**Avis sur le projet de parc éolien  
« Ferme éolienne de Montguérin »  
de la société Volkswind à Neuvy-en-Dunois (28)**

**Autorisation environnementale**

**N°MRAe 2023-4488**

Avis délibéré de la MRAe Centre-Val de Loire n°2023-4488 en date du 23 février 2024

*Distances aux habitations (source : étude d'impact, page 151)*

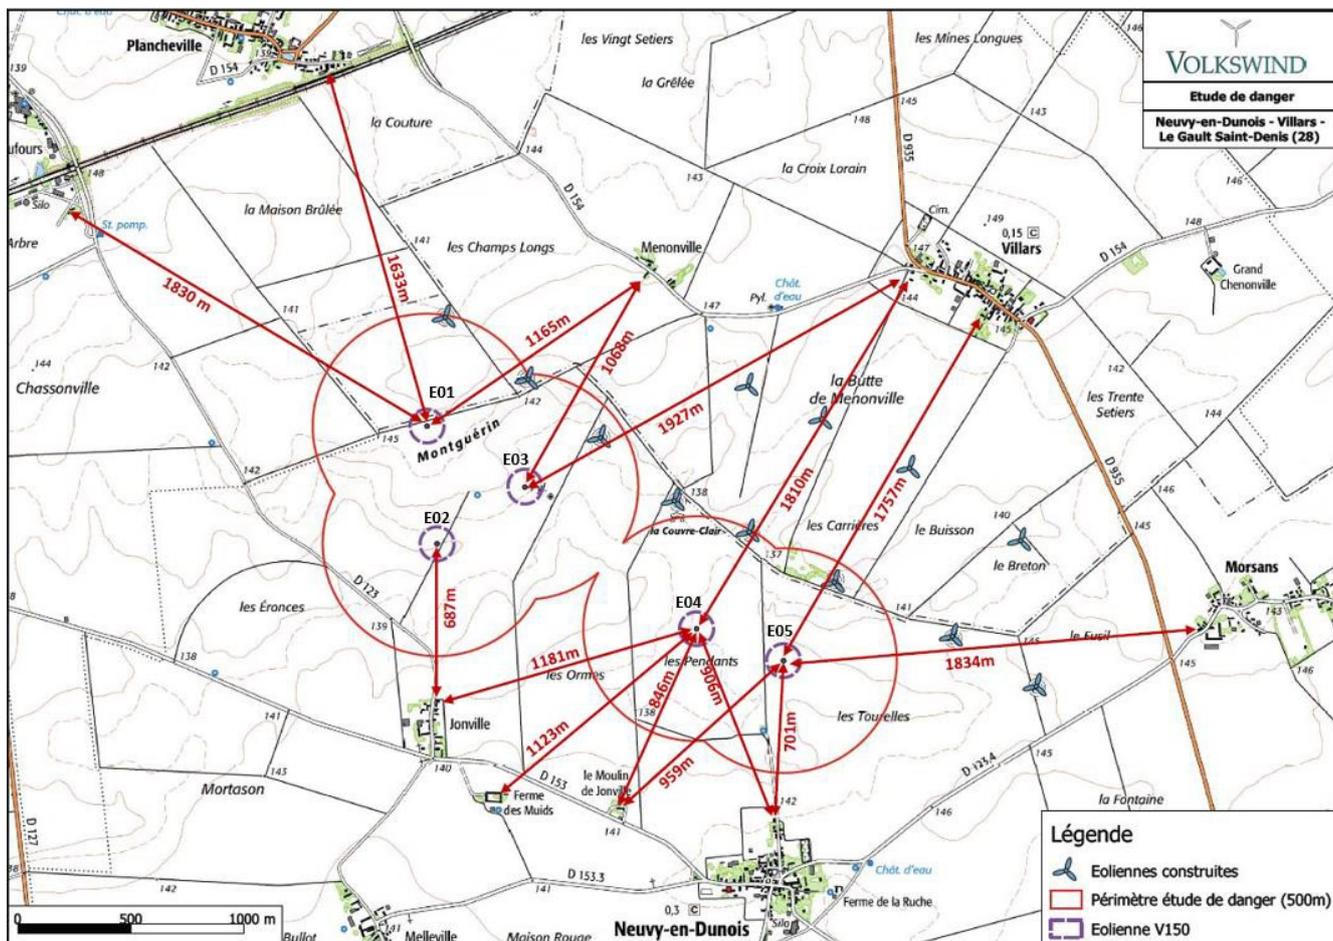
L'habitation la plus proche se situe à 696 m du mat d'une éolienne (E2), au hameau de Jonville (commune de Neuvy-en-Dunois). Les autres éoliennes se situent entre 701 m et 1834 m des habitations les plus proches.
